ADICIONAL EN VALOR No. 01, Y ADICIONAL EN PLAZO No. 01 AL CONTRATO DE INTERVENTORIA No. 3230 DE 2023, CELEBRADO ENTRE EL DEPARTAMENTO DE BOYACÁ Y CONSORCIO MONIQUIRA, CUYO OBJETO ES: "INTERVENTORIA TÉCNICA, ADMINISTRATIVA, FINANCIERA, JURIDICA, CONTABLE Y AMBIENTAL AL CONTRATO DE OBRA CUYO OBJETO ES "MEJORAMIENTO Y REHABILITACION DE LA VIA MONIQUIRA – TOGÜI, MUROS DE CONTENCION, DEPARTAMENTO DE BOYACÁ"

Muro 3

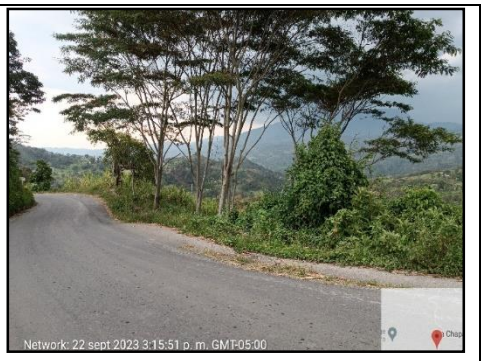
Muro de contención cimentado superficialmente en anclajes.

- Longitud de falla 2022: 24m
- Longitud de falla 2024: 43m (Incluye cierres)

En las fotografías se evidencia el cambio de las condiciones del año 2022 al año 2024, siendo notable la ampliación de la afectación de la falla tipo media luna, el cual requiere intervención

Muro 11

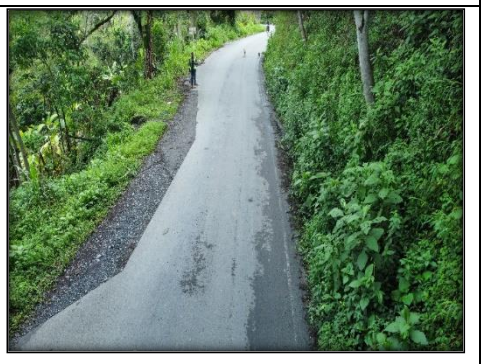
Muro de contención cimentado superficialmente en anclajes.

- Longitud de falla 2022: 20m
- Longitud de falla 2024: 29m (Incluye cierres)

En las fotografías se evidencia el cambio de las condiciones del año 2022 al año 2024, siendo notable la ampliación de la afectación de la falla tipo media luna, y desgaste en asfalto el cual requiere intervención
